Oggetto: [ID_VIP: 2567] "Riassetto della Rete Elettrica AT nell'area metropolitana di Roma - Quadrante Sud - Ovest."

Proponente TERNA S.p.A.

Parere tecnico istruttorio della Direzione generale Archeologia, belle arti e paesaggio (ABAP).

Fig.3 Stralcio dell'ortofoto con la sovrapposizione del progetto. Dettaglio degli interventi II.1, II.2, II.5, II.6

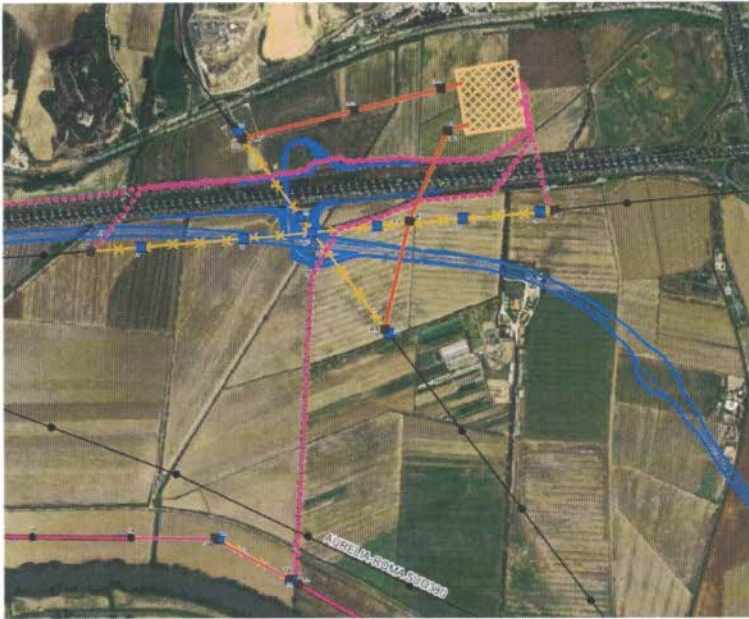
RITENUTO che sebbene, per i tralicci in questione (**Int. II.3 - tralicci nn.23A, 24A**) non sono previsti interventi, essi rappresentano una forte interferenza visiva lungo la viabilità di percorrenza che costeggia gli scavi di Ostia Antica in entrambe le direzioni, essendo visibili sia da molti punti degli scavi sia guardando verso gli stessi. **Si chiedere di valutare la possibilità di allontanamento dei due tralicci dalle sponde presso l'attraversamento della Scafa, per ridurre l'impatto visivo per gli scavi archeologici di Ostia Antica.**
